MODIFICACIÓN PUNTUAL 2 P.G.O. DE TEJEDA

ILTRE. AYUNTAMIENTO DE TEJEDA

INFORME SOBRE EL ESTADO RUINOSO
DE LA CUBIERTA DE LA IGLESIA DE
TEJEDA

10. Hojas de incorporación en el PGO de Tejada

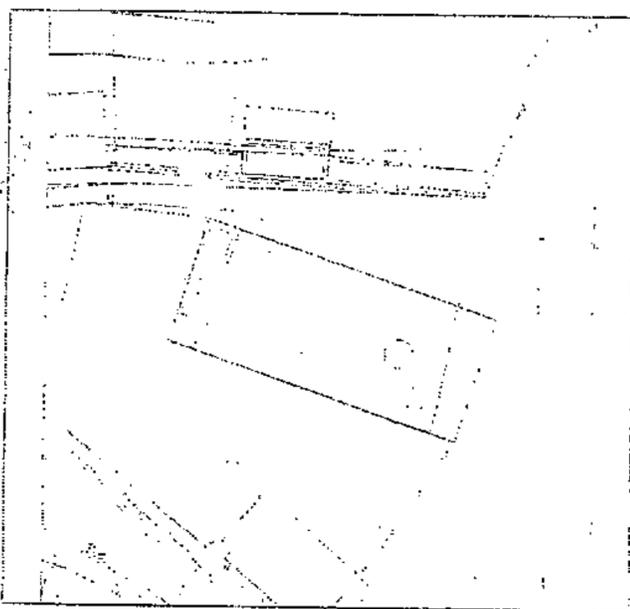
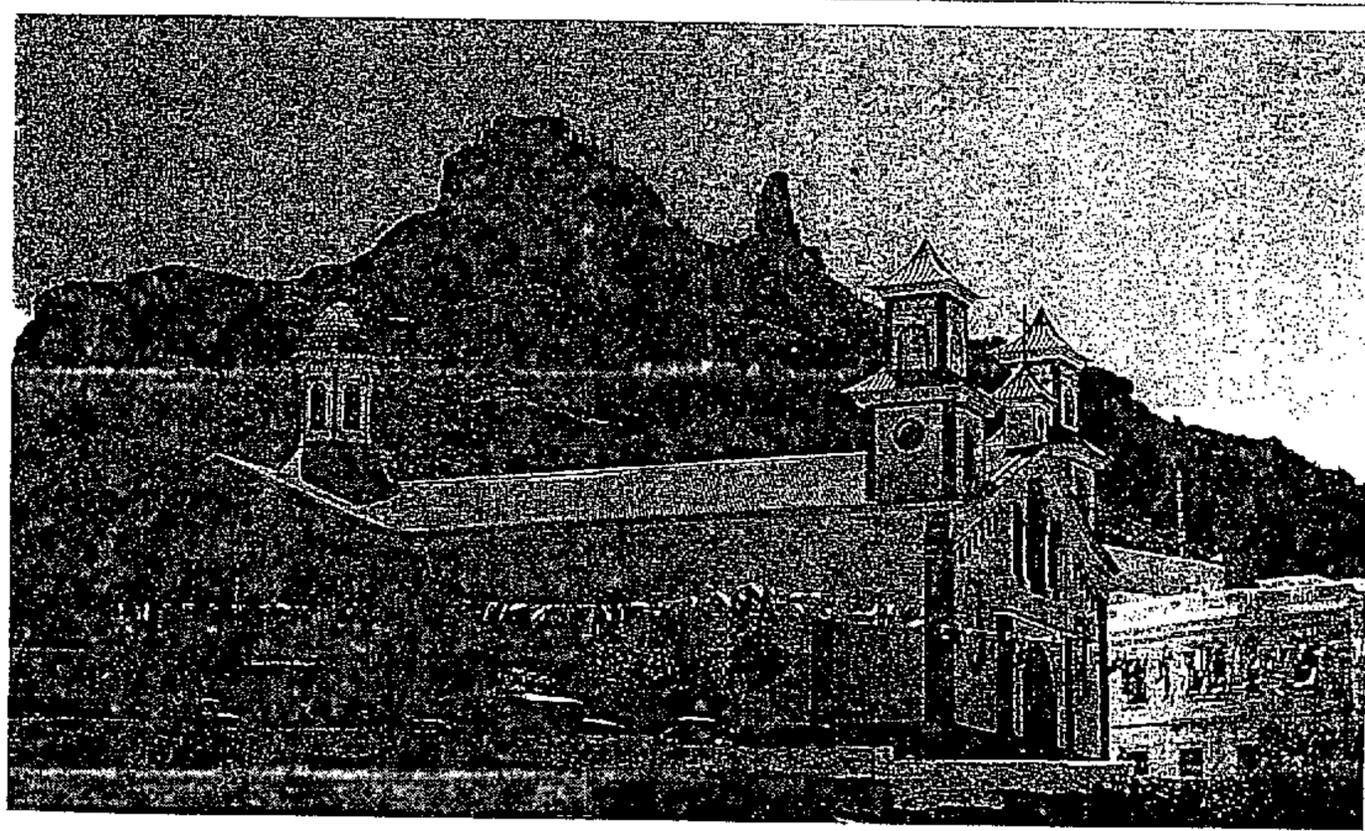
CATALOGO DE EDIFICACIONES PROTEGIDAS DEL MUNICIPIO DE TEJEDA 	
<p>ELEMENTO PROTEGIDO: Iglesia del Socorro</p> <p>PROPIEDAD: Eclesial</p> <p>GRADO DE UTILIZACIÓN: En Uso</p> <p>USO: Religioso (RG)</p> <p>ESTADO DE CONSERVACIÓN: Bueno, a excepción de la cubierta que se encuentra en estado ruinoso.</p> <p>GRADO DE PROTECCIÓN: Parcial, para todo el inmueble, exceptuando la totalidad de la cubierta con la finalidad de remodelarla siguiendo el proyecto original.</p> <p>TIPO DE ACTUACIÓN: Conservación Remodelación de la cubierta según proyecto original</p> <p>OBSERVACIONES:</p>	<div style="border: 1px solid black; padding: 5px; text-align: center;"> <p>Referencia Catastral: Urbano s/n</p> </div> <div style="border: 1px solid black; padding: 5px;"> <p>DILIGENCIA: La Secretaria hace constar, que el presente documento fue aprobado <u>inicialmente</u> por acuerdo de <u>Junta</u> del Ayuntamiento de Tejada, con fecha, de <u>28</u> de <u>Noviembre</u> de <u>2007</u>. En Tejada, a <u>14</u> de <u>Noviembre</u> de <u>2007</u></p> <p style="text-align: center;">  Fdo: Estibaliza Merino Loza </p> </div> <div style="border: 1px solid black; padding: 5px; text-align: center;"> <p>Situación: Plaza del Socorro, Casco de Tejada</p> </div>
